【論点No.138】

大規模自然災害時等における災害対策本部要員等の緊急参集の実現性及び参集計画の保守性について

【論点No.225】

防潮堤を越えて敷地に遡上する津波の敷地内滞留時間等及び敷地内作業の成立性について

可搬型設備の保管及び活動箇所の高さと津波の高さの関係

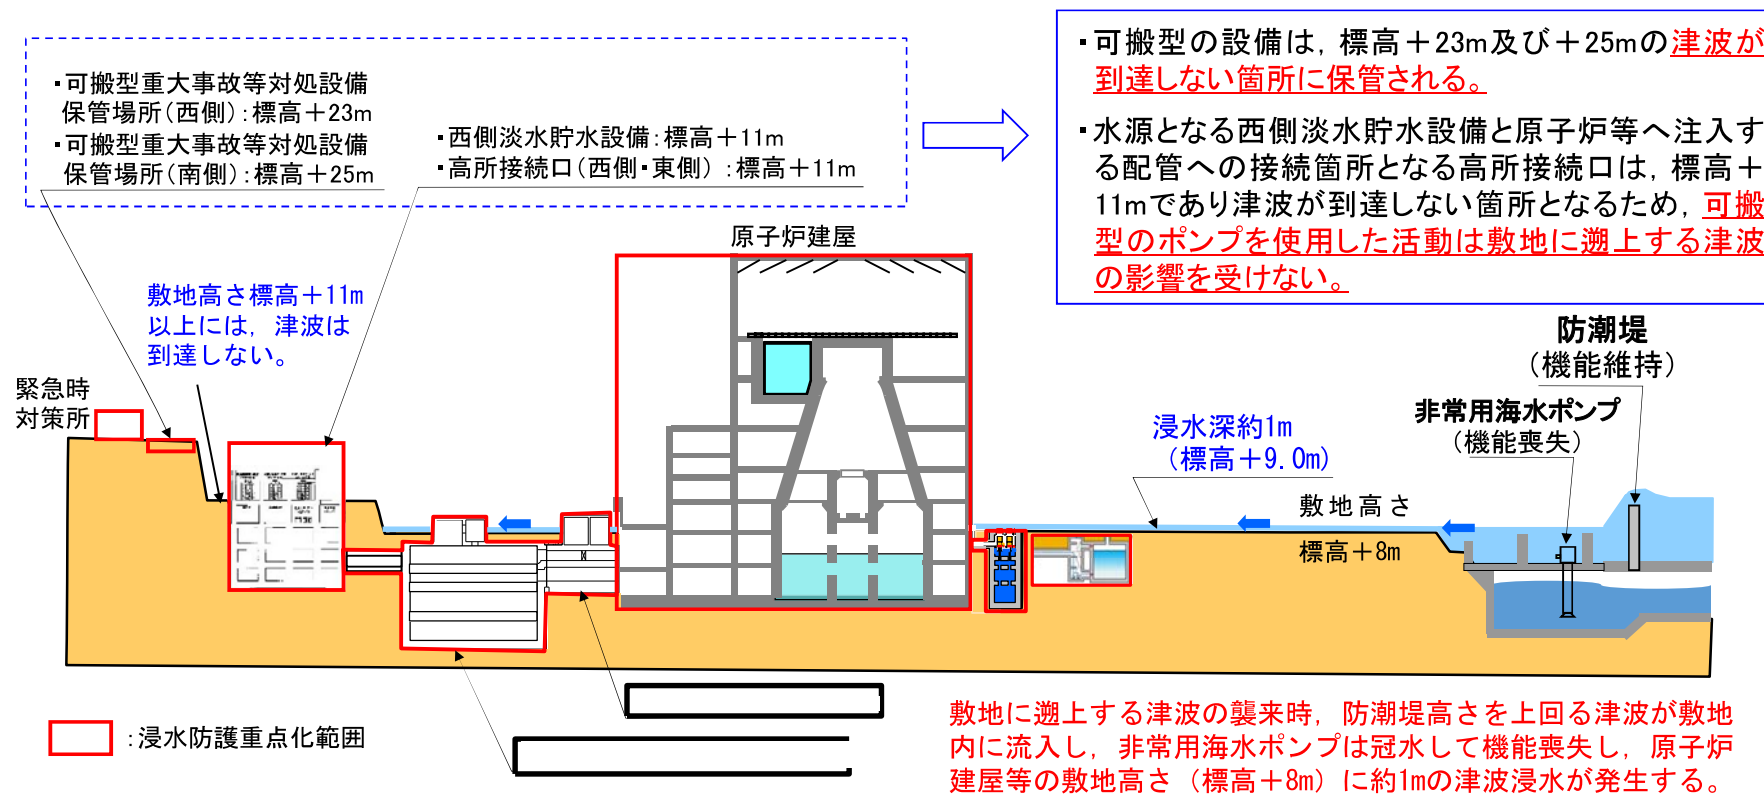
防潮堤前面の 24mの津波を想定した際に、海水がどれぐらいの時間敷地内に滞留しているのか。一定量の砂が堆積している可能性が高いと思うが、可搬型のポンプ等の車両が水が浸かっているところで活動が可能なのか。

防潮堤の内側に浸水した津波は、構内排水路及び防潮堤に設置するフラップゲートから排水することができ、原子炉建屋周りの浸水を4時間未満で排水可能

- ・敷地に遡上する津波は、標高+8mの敷地で浸水深約1mであり、**標高+11m以上の敷地には到達しない。**
- ・**可搬型設備の保管箇所は、津波が到達しない標高+23m及び標高+25mの箇所とする。**
- ・可搬型設備を使用した原子炉の冷却等は、**標高+11mの津波が到達しない箇所で**、西側淡水貯水設備を水源とし、可搬型のポンプで高所接続口から**注水することができる。**
